頁数	1/1
技術通知 μPD780208 サブ・シリーズ		発行番号	SBG-T-2503号
		発行日	平成13年9月18日
		発行元	日本電気株式会社 NECエレクトロニクスデバイス ソリューション技術本部 マイクロコンピュータ技術部
関連資料	ユーザーズ・マニュアル(U11302JJ3V0UMJ1) データ・シート(U10436JJ2V1DS00) データ・シート(U11295JJ1V0DS00)	文書分類	使用制限事項通知 2 バージョンアップ通知 3 ドキュメント訂正通知 4 その他の通知

μPD780208サブシリーズ使用制限事項一覧

項目 1 VFD 表示に関する制限事項

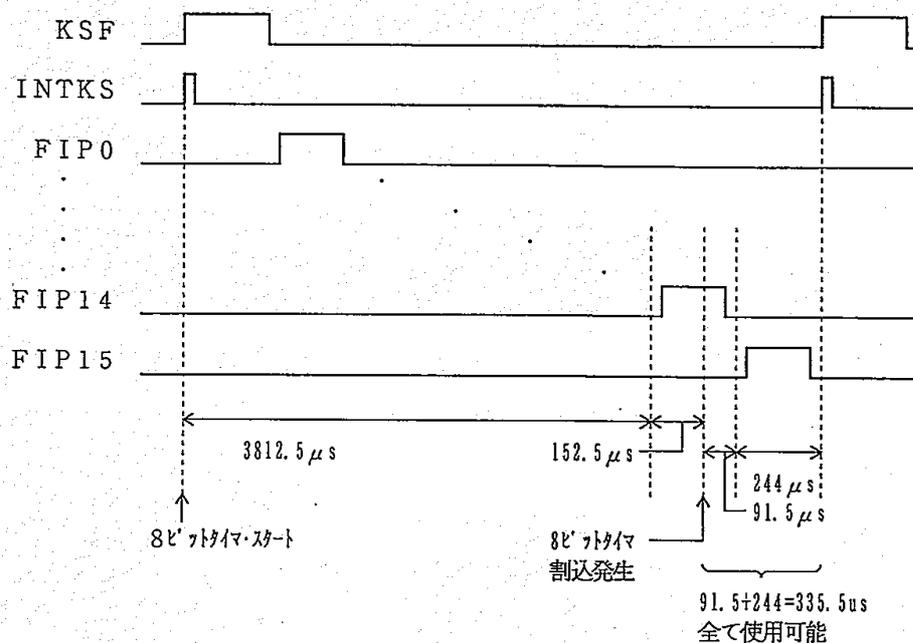
VFDコントロール部において、VFD表示RAMのデータをVFD端子へ転送するための表示RAMのデータ読み出し動作は、CPU動作とは非同期に行っております。このVFDコントローラの読み出し動作とCPUによる表示RAMへのデータアクセス動作が特定の条件下（下図Aのタイミング）で競合した場合にCPUが優先され、VFDコントローラがデータを読み出せず表示がちらつく現象が発生します。

誠に勝手ながら、上手に示す“Cの区間”（表示出力の後半3/8の期間）および最終桁の表示中（16桁表示プログラムモード選択の時、VFD15の表示期間中）にCPUからのアクセス（R/W）を行うようにプログラムにて対処していただきますようお願いいたします。

回路修正を行います。

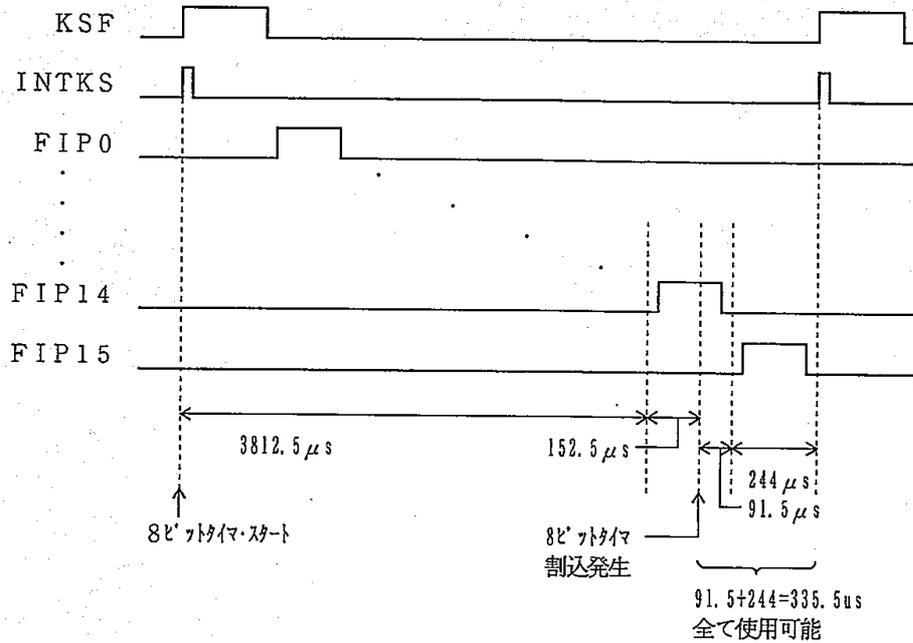
INTKS割り込みで8ビットタイマをスタートさせ、FIP14点灯タイミングの152.5 µs経過したところ ($244 \times 15 + 244 \times 5 / 8 = 3812.5 \mu\text{s}$ 後) で割り込みを発生させ、表示RAMを書き換えるプログラムを実行して下さい。

これによって、FIP14点灯タイミングの後半91.5 µsとFIP15の表示タイミングの244 µsを表示RAMアクセスに使用できます。

なお、4.19MHzで使用した場合、この335.5 µs間に表示RAM80バイトすべての書き換えは間に合いませんので、分割して書き換えるよう検討して下さい。

また、表示書き換え中KSFがセットされていないことを確認して下さい。

割り込みタイミングについては次の式で計算して下さい。

$$\frac{1024}{m} \times \left(n-1 + \frac{5}{8} \right) = \frac{1024}{4.19\text{MHz}} \times \left(16-1 + \frac{5}{8} \right) = 3.812[\text{ms}]$$
